SEGUIMIENTO A METAS DE INDICADORES

MEDIO DE VERIFICACIÓN DE INDICADOR CO01ACT02

IFEQROO
INSTITUTO DE
INFRAESTRUCTURA
FÍSICA EDUCATIVA
DEL ESTADO DE QUINTANA ROO

Dependencia / Entidad:	2112118318 - Instituto de Infraestructura Física Educativa del Estado de Quintana Roo		Trimestre:	2do. Trimestre			
Programa Presupuestario:	K008 - Proyectos de Infraestructura Física Educativa en el Estado de Quintana Roo		Liga de publicación:	https://ifeqroo.qroo.gob.mx/medios-de-verificacion-metas-e-indicadores-2025/			
Actividad / Resumen Narrativo:	F.P.CO1.A02 - Supervisión de las acciones realizadas con recursos de los programas de inversión que ejecuta el IFEQROO		Numerador:	25			
Indicador:	02 - Porcentaje de supervisiones que derivan en observaciones	Unidad Responsable:	21121.18.3.18.1403 - Dirección de Obras y Equipamiento	Denominador :	108		
Metodo de Cálculo:	(Total de Supervisiones realizadas que derivan en observaciones/ Total de Supervisiones programadas a las acciones de domos en instalaciones educativas)*100		Porcentaje de Planteles Impactados:	23.15%

OFICIO No. SEOP/ISSO/DEI/289-240187/2025

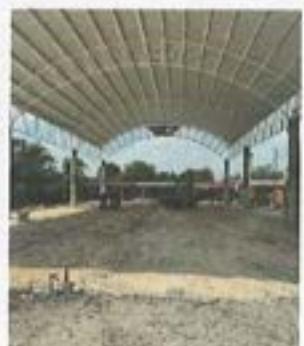
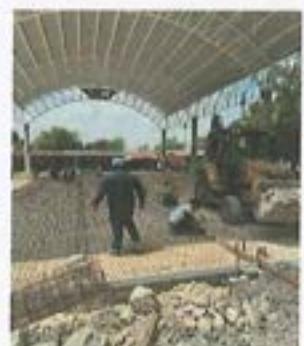
Se observan latas de cerveza en el área de la obra.

Se observa abertura en el tapial de lado de baños en el cual se han reportado alumnos ingresando al sitio de la obra.

Se observa abertura de tapial en lado de baños donde reportan trabajadores de la obra usando los baños escolares.

Derivado del recorrido de obra realizado el día 13 de marzo de 2025 le informo las siguientes observaciones detectadas y se le notifica que deberá presentar evidencias fotográficas de las correcciones a esta dependencia a través de oficio.

OFICIO No. SEOP/SSO/DEI/541-240300/2025

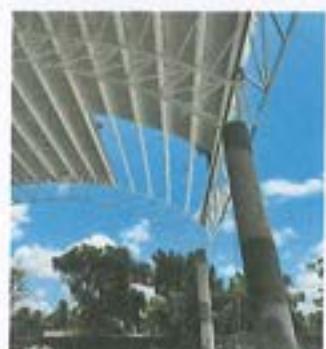
Se observa detalle en junta fría de ambos colados.

Se observa mala alineación de cimbra en segundo colado.

Se observa columna desplomadas.

Se observa descostillamiento en parte superior de columna y superficie de columna marcada por cimbra.

Derivado del recorrido de obra realizado el dia 18 de marzo de 2025 le informo las siguientes observaciones detectadas y se le notifica que deberá presentar evidencias fotográficas de las correcciones a esta dependencia a través de oficio.

OFICIO No. SEOP/SSO/DEI/541-240297/2025

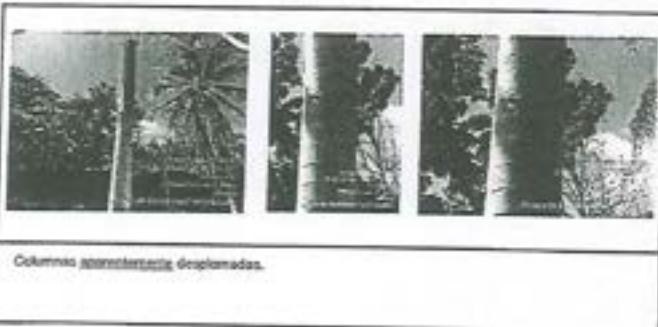
No se ha retirado la cimbra de las columnas.
Ya se inició el montaje de la estructura.

No hay aplicación de grout entre placa y columna.

Las placas no se observan sujetadas correctamente.
Se apoyan con un diámetro mayor al de los columnas.

Columnas aparentemente desplomadas.

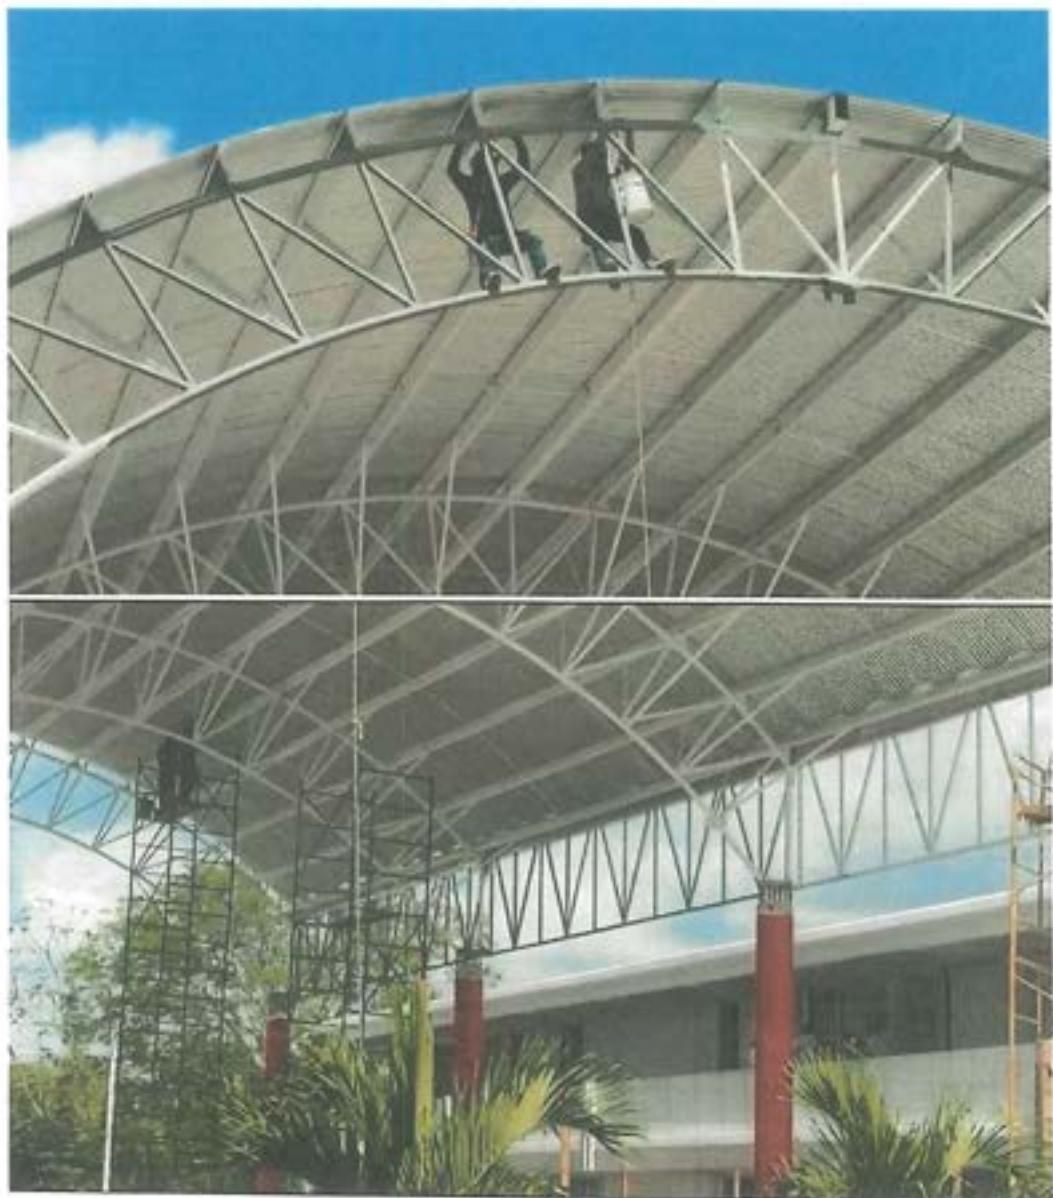
Informo que la empresa no ha realizado las demoliciones correspondientes y en cambio, sigue con su programa de obra vigente.

Ante tal situación solicito su pronta intervención para que se notifique a la empresa de que está haciendo caso omiso a la Instrucción dada.

OFICIO No. SEOP/DEI/DE/823/2025.

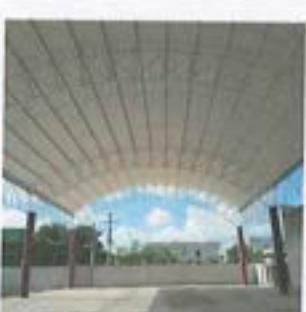
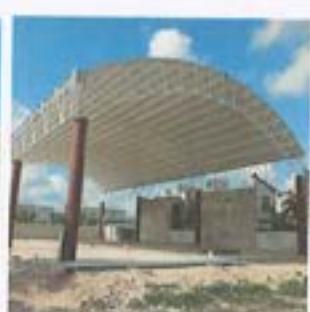
Lo anterior para notificarle de las observaciones presentadas por la Directora del plantel, de la obra arriba mencionada:

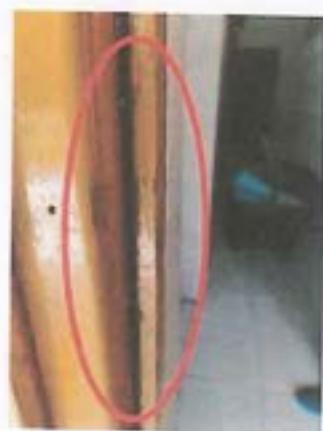
DERIVADO DEL RECORRIDO DE OBRA REALIZADO EL DIA 30 DE MAYO DE 2025 SE OBSERVAN LOS SIGUIENTES DETALLES LOS CUALES DEBERAN SER ATENDIDOS DE MANERA INMEDIATA.

- CONTRA VIENTOS EMPALMADOS A TOPE EN 3 SECCIONES.
- REGISTRO ELECTRICO DE 3X3 SIN CONECTOR TIPO GLANDULA.
- CENTRO DE CARGA Q06 CON TERMINALES FLAMEADAS POR MAL USO.
- REGISTROS ELECTRICOS ABIERTOS.
- PUERTAS DE BAÑOS FORZADAS POR EL PERSONAL DE OBRA.
- CAMBIAR LAS LLAVE DEL ROTOPLAS.
- COLOCACION DE JUEGOS INFANTILES.
